SERVICE INFO

Ersetzung der Spannrolle

und des Schwingungsdämpfers

Hersteller:	Audi, Seat, Škoda, VW
Modelle:	
Audi:	A4, A6
Seat:	Exeo
Škoda:	Superb
VW:	Passat
Motorcodes:	AWT, AWM, ALT, AVJ, AMB, BFB, BEX, BKB, CFMA
Art-Nr.:	531 0531 20 (ersetzt) 533 0028 20 (ersetzt) 530 0546 09 (aktuell/Set) 530 0546 10 (aktuell/KIT)

Bild 2: Links KIT 530 0546 10, rechts Set 530 0546 09

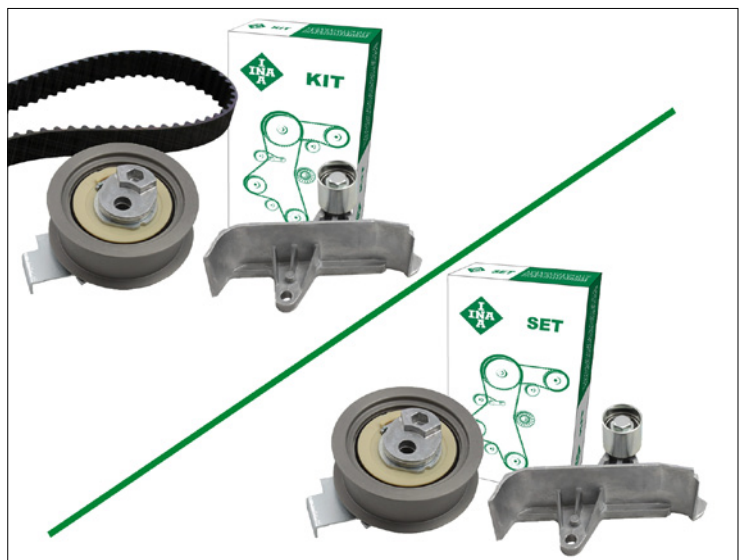
Bei oben genannten Fahrzeugen wurde der Schwingungsdämpfer 533 0028 20 (Bild 1, links) und die Spannrolle 531 0531 20 (Bild 1, rechts) durch das KIT 530 0546 10 (Bild 2, links) und das Set 530 0546 09 (Bild 2, rechts) ersetzt.

Die neuen Bauteile unterscheiden sich nicht nur optisch, sondern auch in der Funktion. Bei der alten Ausführung hat der Schwingungsdämpfer, zusätzlich zur Spannrolle, einen Teil der Riemen Spannung übernommen.

Die neue Umlenkrolle mit Halter 532 0601 10 hat lediglich eine umlenkende Funktion. Die Riemen Spannung und Dämpfung erfolgt ausschließlich durch die Spannrolle 531 0840 10.

Ein Mischverbau ist nicht zulässig, da die jeweiligen Bauteile aufeinander abgestimmt sind und nur so die korrekte Riemen Spannung gewährleistet ist.
